# RENESAS TECHNICAL UPDATE

製品分類	SRAM	発行番号	TN-M62-A131B/J	Rev.	第2版
題名	4Mb 低消費電力 SRAM 3V 版:R1LV04XX シリーズの世代交代に関するご連絡		情報分類	製品世代切替 (包装仕様変更含む)	
適用製品	4Mb 低消費電力 SRAM 3V 版: R1LV04XX シリーズ	対象ロット等  '07/7以降出荷分	関連資料	なし

トレイ変更

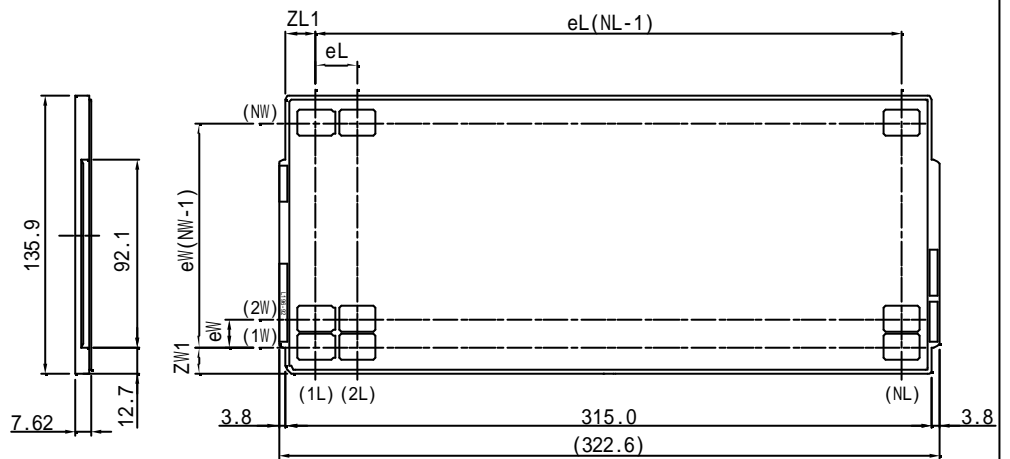
5. 包装仕様変更 32pin TSOP(II) : R1LV0408DSB、及び 44pin TSOP(II) :R1LV0416DSB/R1LV0414DSB の 3 品種につきましては、現行 C-ver. で使用しています弊社オリジナル外形トレイから JEDEC 規格トレイへ変更させていただきます。

当該 JEDEC 規格トレイは量産出荷時から全面切替え適用となります。CS サンプル提出期間につきましては、弊社オリジナル外形トレイと JEDEC 規格トレイの併用となります旨、ご承知置き下さい。

(トレイ寸法比較)

ZW1	ZL1	eW	eL	eW(NW-1)	eL(NL-1)	A
L142-12	14.75	20.00	15.20	25.00	15.20 × 7=106.40	25.00 × 11=275.00	2.40
L196-92	13.27	14.56	13.67	20.42	13.67 × 8=109.36	20.42 × 14=285.88	2.00

(トレイ当りの収納数比較)

NW	NL	NW × NL
L142-12	8	12	96
L196-92	9	15	135
